INFORME DE HITO DE CONTROL N° 078-2024-OCI/5297-SCC

"MEJORAMIENTO Y AMPLIACIÓN DE LOS SERVICIOS DE SALUD DEL HOSPITAL QUILLABAMBA, DISTRITO SANTA ANA, PROVINCIA LA CONVENCIÓN Y DEPARTAMENTO DE CUSCO"

HITO DE CONTROL N° 5
APROBACIÓN DEL EXPEDIENTE TÉCNICO DEL NUEVO SALDO DE OBRA

Imagen n.° 6
Captura de la carga de las propiedades de la losa en el software ETABS

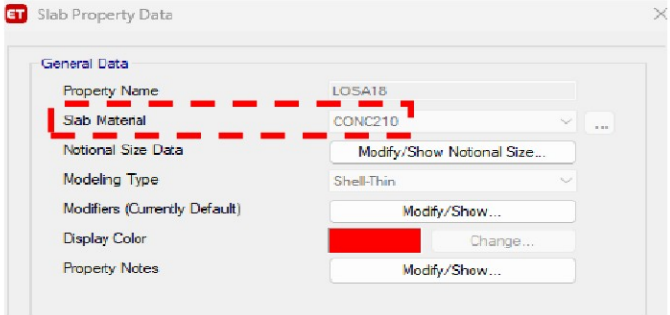
Del cual se revela que, la resistencia considerada para la evaluación de la losa es de f´c=210 kg/cm^2, la misma que ha sido cargada en el software ETABS, como se aprecia en la imagen a continuación:

En ese sentido, se entendería que la evaluación de la capacidad estructural del elemento existente, se realiza considerando esta resistencia, como se puede apreciar en la siguiente imagen, donde se determina el acero que realmente necesitaría la losa existente del último piso del bloque B4, por lo cual existiría un déficit de 0,55 cm^2, razón por lo que se determina realizar su reforzamiento.

Imagen n.° 7
Determinación del acero positivo requerido en la losa existente vs el acero colocado de acuerdo a los planos

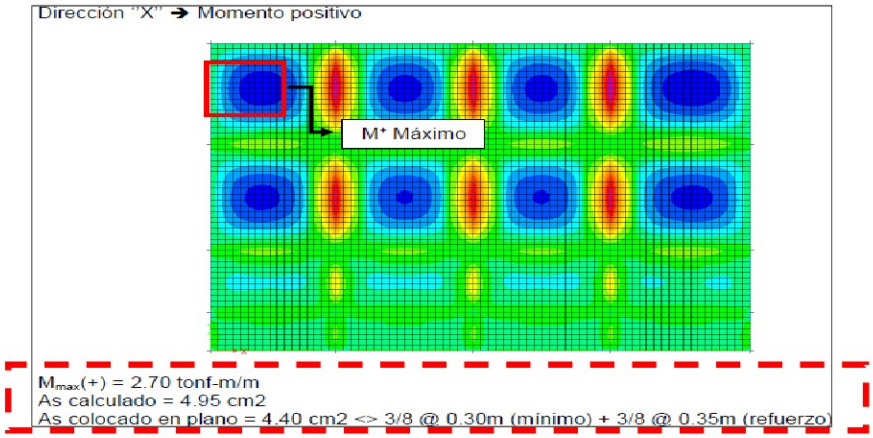
Sin embargo, del documento "MC de diamantinas", ubicado en los anexos del Volumen 14 del expediente técnico aprobado, se observó que la resistencia a la compresión equivalente (f'c eq) determinado para el bloque B4 es de 190,16 kg/cm^2, como se muestra en la imagen siguiente, la cual es menor a los 210 kg/cm^2 usado para la evaluación de la mencionada losa, tal como se indicó en los párrafos anteriores.

Imagen n.° 11
Resistencia a la compresión del concreto con el cual se habría realizado la evaluación y reforzamiento de viga – bloque "J"

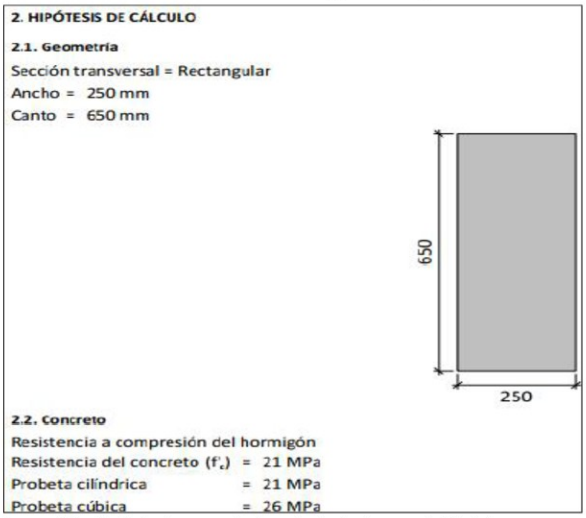
Sin embargo, de la revisión realizada al documento "MC de diamantinas", se observó que la resistencia a la compresión equivalente (f'c eq) determinado para el bloque J es de 180,46 kg/cm^2, como se muestra en la imagen siguiente, el cual es menor a los 210 kg/cm^2 usado para diseñar el reforzamiento de las vigas.

Imagen n.° 13
Detalle de anclaje de pasarela metálica del bloque "B3" en el que se indica el uso de perno de expansión

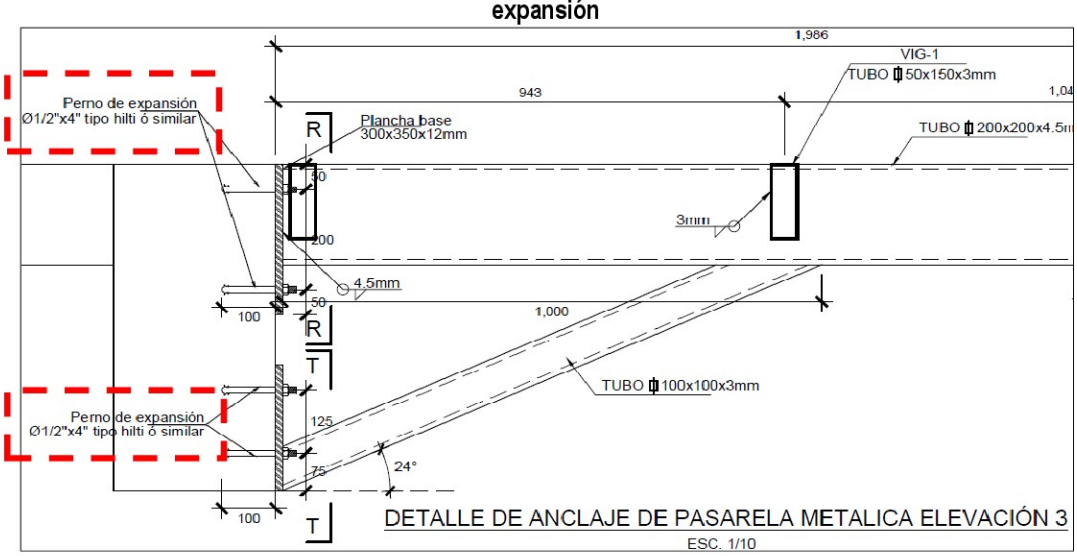
De la revisión realizada a los planos de la especialidad de estructuras, ubicadas en el Volumen 13, del expediente técnico aprobado, se revela en los planos "*E-35 Proyecto – planta y detalles de pasarela metálica bloque "B3"*, y "*E-36 Proyecto – planta y detalles de marquesina metálica bloque "B3""*, el empleo de pernos de expansión como se muestra en las imágenes a continuación:

Sin embargo, dado que los pernos de expansión[7] se utilizan como un tipo de anclaje mecánico, y que los procedimientos de instalación indicados por los fabricantes no contemplan el uso de dicha resina, no sería necesario su aplicación; sin embargo, de ser una consideración necesaria para el presente proyecto, tampoco se indican en los planos antes mencionados, el procedimiento a seguir para su aplicación.

Imagen n.° 14
Detalle de anclaje de marquesina metálica en el bloque "B3" en el que se indica el uso de perno de expansión

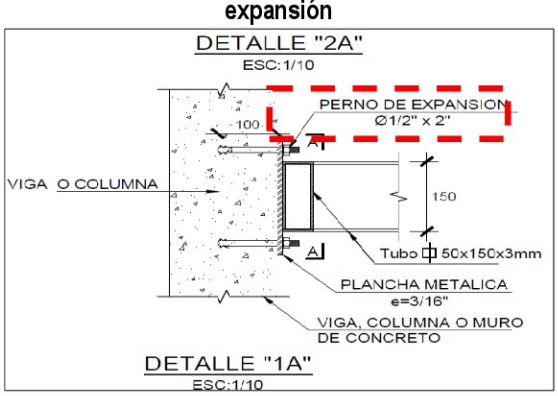
En ese sentido, de la revisión realizada a los análisis de los precios unitarios de la especialidad de estructuras ubicados en el Volumen 2 del expediente técnico aprobado, se identificó en el análisis de precios unitarios de la partida *02.05.10 PERNOS DE EXPANSIÓN ANCLAJE DE 1/2"x4" (L=0.15m),* que se muestra en la imagen siguiente, que se está considerando "Resina epóxica", material que sería usado en los anclajes del tipo adheridos:

Imagen n.° 16
Detalle de corte en el que se aprecia los pernos de anclaje

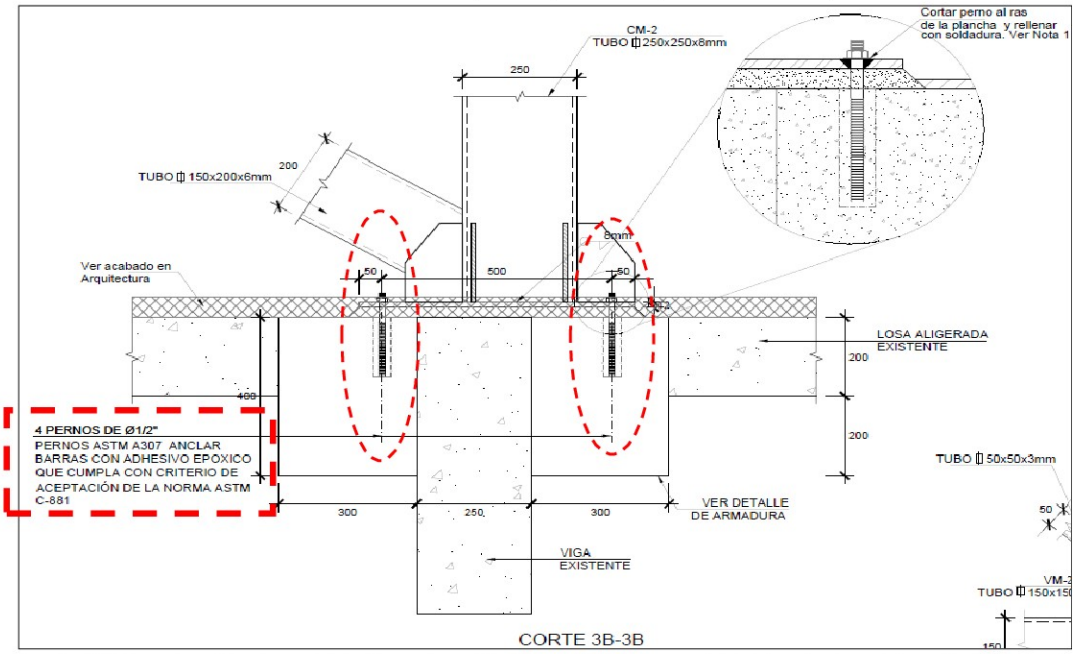
De la misma forma se identificó en el plano *"E-48 Proyecto – Estructura y detalle de puente metálico bloque "C2"",* que no se indica la profundidad a la que deben ser instalados estos pernos de anclaje, como se muestra en la imagen a continuación:

Siendo que el cálculo de esta longitud es de importancia para evitar una falla por arrancamiento del concreto.

Imagen n.° 19
Detalle de losa colaborante, en el que se aprecia la plancha colaborante

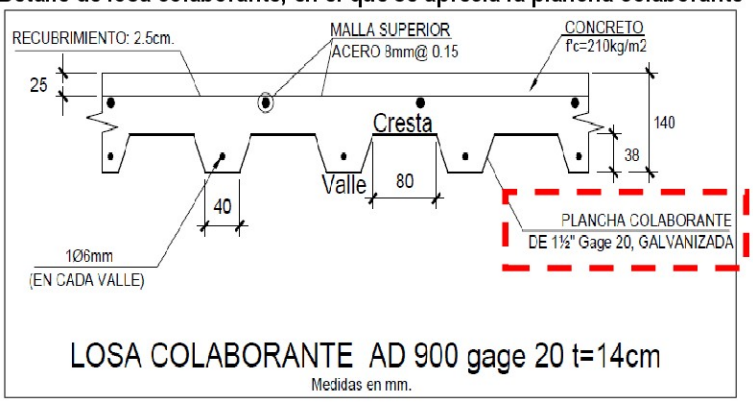
En el plano *"E-121 Proyecto – Planta cimentación, y encofrado de chiller 1° piso"*, se indica que la plancha colaborante debe ser del tipo AD 900, con un calibre de 20, y con una altura de 38 mm, como se muestra en la imagen a continuación:

Sin embargo, en el análisis de precios unitarios, de la partida *"02.03.06.003.02 PLANCHA COLABORANTE AD-600 CALIBRE 20 T=14 CM-LOSA COLABORANTE"*, que se muestra a continuación, indica que la plancha colaborante será de un calibre 22, y un E=0.10, lo cual se contradice con lo detallado en los planos.

Agregado a que, en una parte de las especificaciones técnicas, se indica que la plancha colaborante será del tipo AD 600, y en otra parte indica que será del tipo AD-900, por lo que no queda claro el tipo correcto de plancha colaborante a usar, situación que afectaría a la ejecución del proyecto al existir dicha incompatibilidad.

Imagen n.° 21
Detalle de muro cortina MC-04

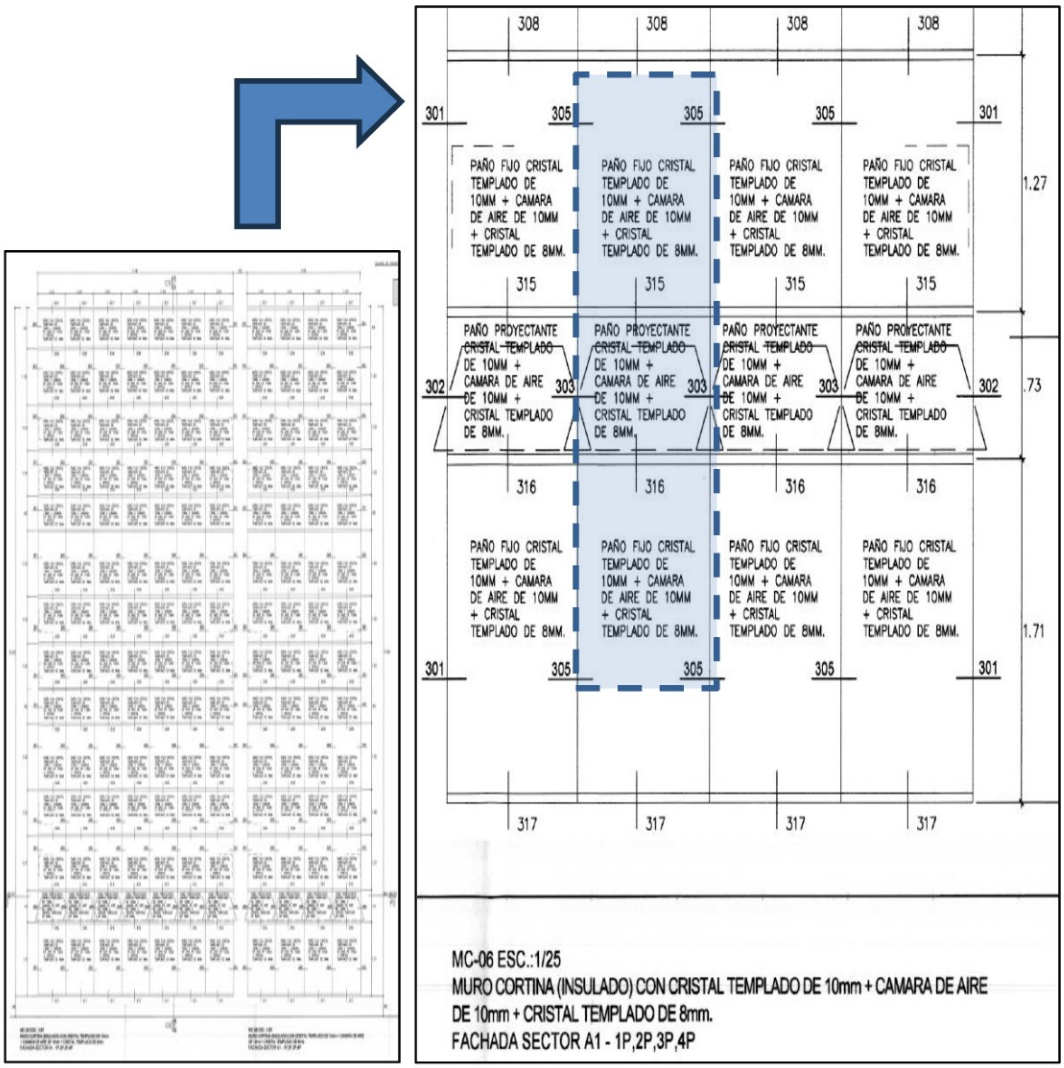
Al respecto y en concordancia a lo indicado, el desarrollo de los muros cortina con vidrio insulado se muestra en las láminas de detalles A-86 y A-87 de la especialidad de arquitectura, tal como se muestra en la siguiente imagen:

En ese sentido, los planos de detalle, las especificaciones técnicas y el presupuesto de la especialidad de arquitectura del expediente técnico del nuevo saldo de obra aprobado, consideran 10 tipos de muro cortina (señalados con código MC), entre los cuales se consideran los de área comprendida entre 4,83 m^2 y 6,05 m^2 (ventanas de fachada), que se instalan con vidrio laminado de 6 mm; y los de área comprendida entre 66,17 m^2 y 113,66 m^2 (ventanales de piso a techo), con vidrio insulado con espesor total de 28 mm.

Imagen n.° 22
Tipos de muro cortina en el expediente técnico

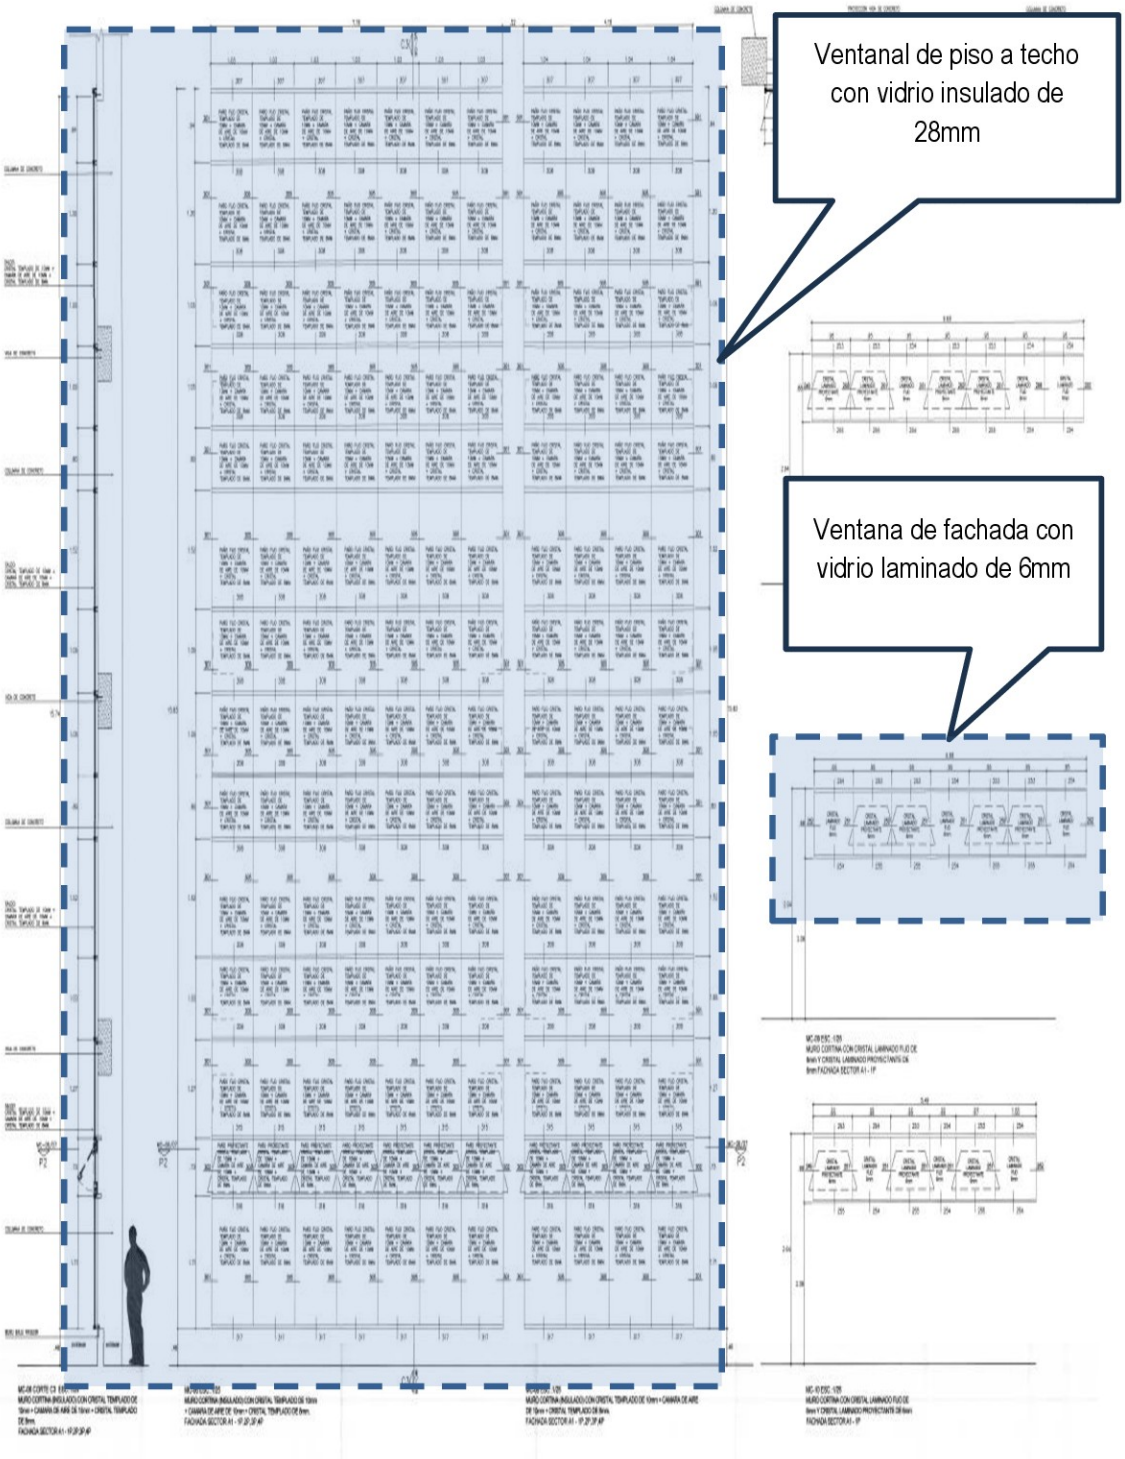
De lo anteriormente descrito, se puede concluir que la mejora planteada en la memoria descriptiva de arquitectura del expediente técnico, para reducir la transmitancia térmica en el interior del edificio y disminuir el consumo energético en la fachada del bloque A, cuenta con una única cotización, presentada por el consultor de obra, la cual no corresponde al material propuesto para tal fin.

Imagen n.° 25
Actividades identificadas en planos del sistema de agua fría

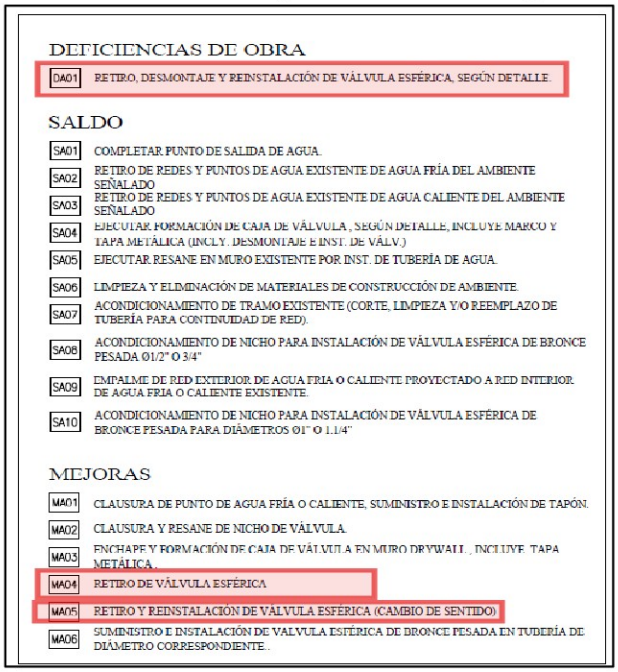
En el volumen n.° 13 del entregable final, de la especialidad de Instalaciones Sanitarias, se identificó en los planos del sistema de agua fría, la codificación de las diversas actividades que se desarrollarán en el sistema de agua fría, tal como se muestra en la siguiente imagen:

En ese sentido, de acuerdo a lo detallado en los planos, presupuesto y especificaciones técnicas de la especialidad de instalaciones sanitarias del entregable final aprobado, se evidencia que no se ha considerado ni descrito la partida de reinstalación de válvulas esféricas, la cual es necesaria para su correcto funcionamiento, más aun considerando que se van a ejecutar en varios puntos de la edificación existente, lo cual evitaría controversias posteriores.

Imagen n.° 26
Codificación de actividades identificadas en planos del sistema de agua fría

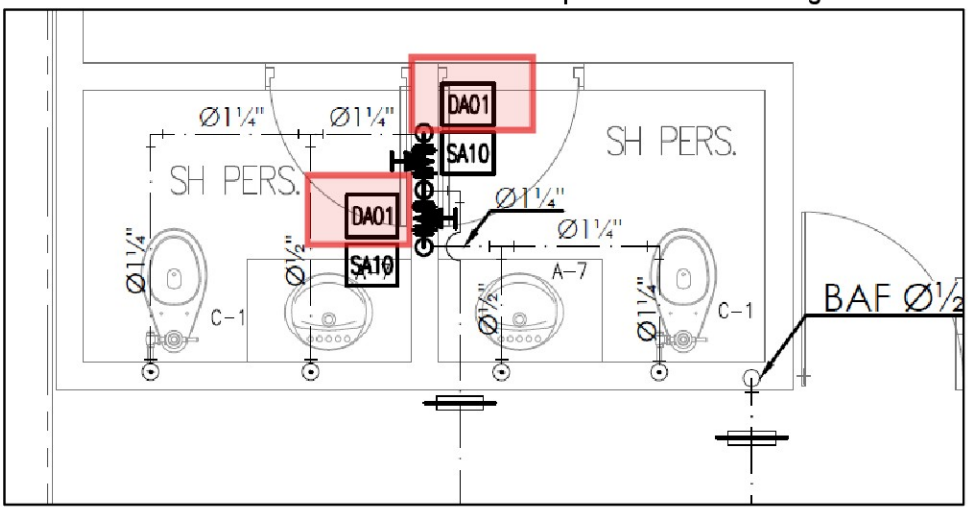
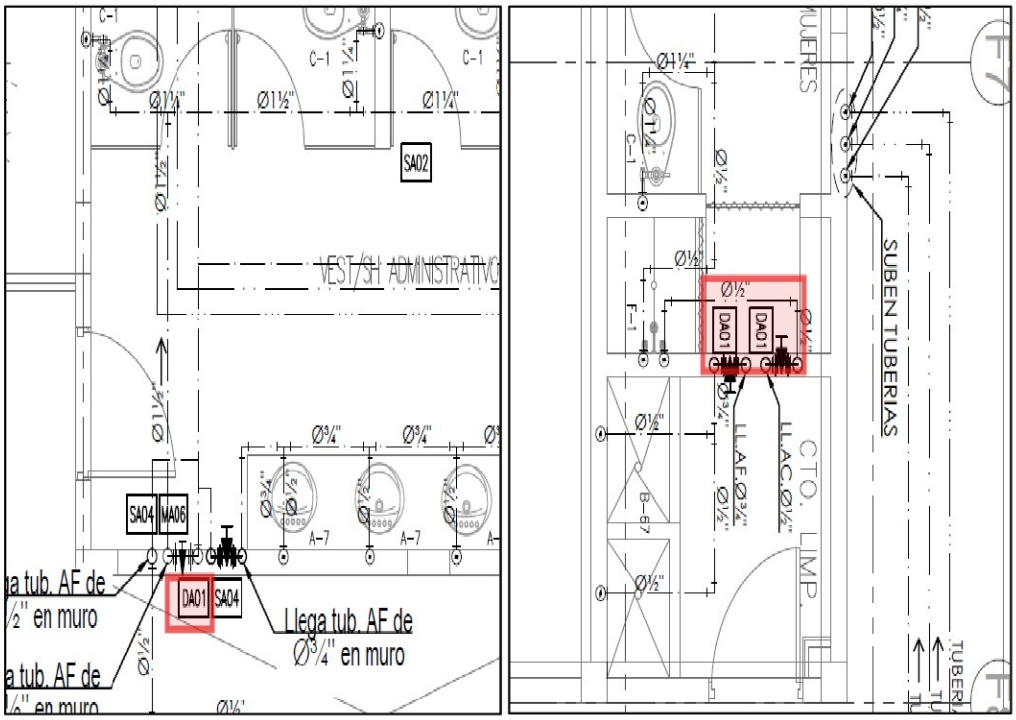
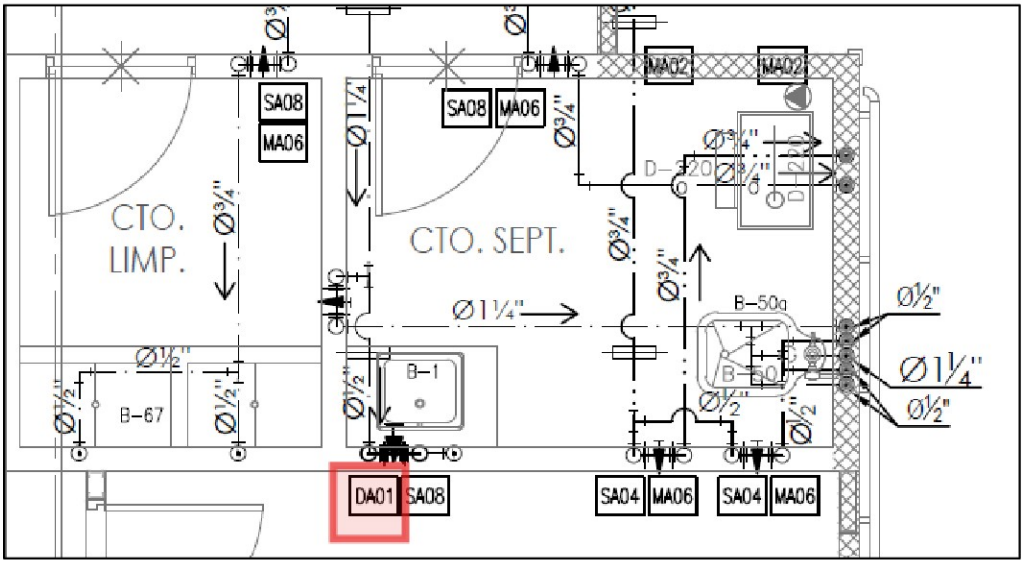
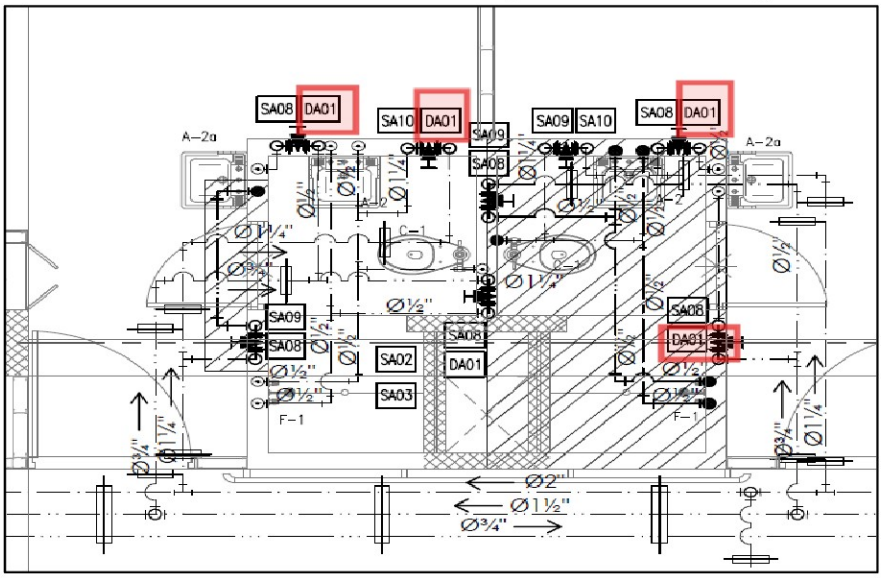
En las imágenes anteriores, se muestran las actividades a ejecutar con respecto las válvulas esféricas, las cuales son el retiro, la reinstalación y el desmontaje; asimismo, en el presupuesto de la especialidad de instalaciones sanitarias, se observó que existen partidas que no han sido consideradas, tal como se muestran en las imágenes n.° 30 y n.° 31:
